46F-07-011

## 不具合連絡書

2P-0010-0798-1

MDR W/M RECE CONTACT1.2

略図(必要な場合のみ)

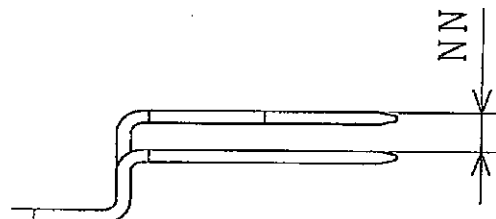
NN項寸法規格外

Uコン部分の間隔が狭く、インサート成形の金型に入らない。  
規格  $0.80+0.15/-0.05 \Rightarrow 0.522, 0.601, 0.511$
